BOLLETTINO TECNICO / TECHNICAL BULLETIN**Confronto tra / Comparison between
24-1071/ PA1071/ 101071 (24-1358/ PA1358/ 101358 with backhousing) and
24-1072/ PA1072/ 101072 (24-1359/ PA1359/ 101359 with backhousing)**

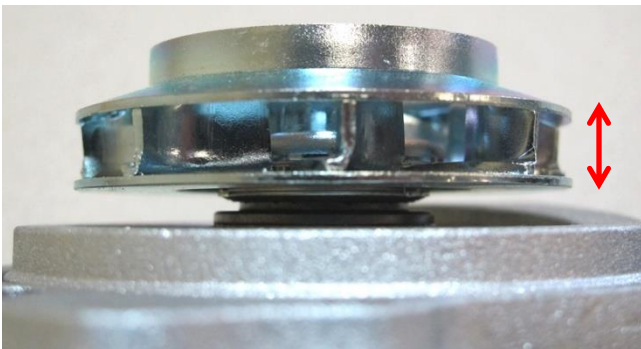
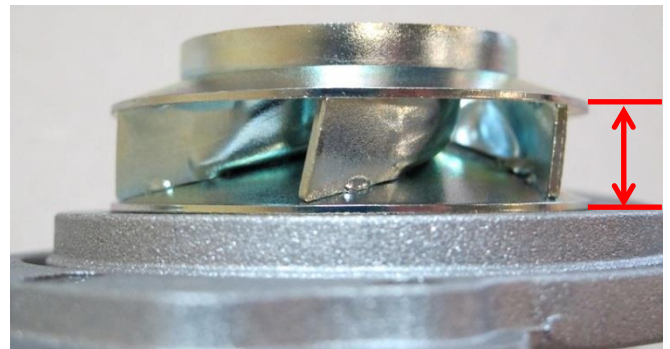
Nelle immagini qui sotto viene evidenziata la differenza tra le due pompe acqua Metelli che riguarda esclusivamente la geometria, l'altezza e il numero di pale della girante

On the pictures below is indicated the difference between the two Metelli water pumps which concerns the geometry, the height and the numbers of blades of the impeller.

24-1071
(24-1358 with backhousing)
n° 8 pale/blades

24-1072
(24-1359 with backhousing)
n° 6 pale/blades
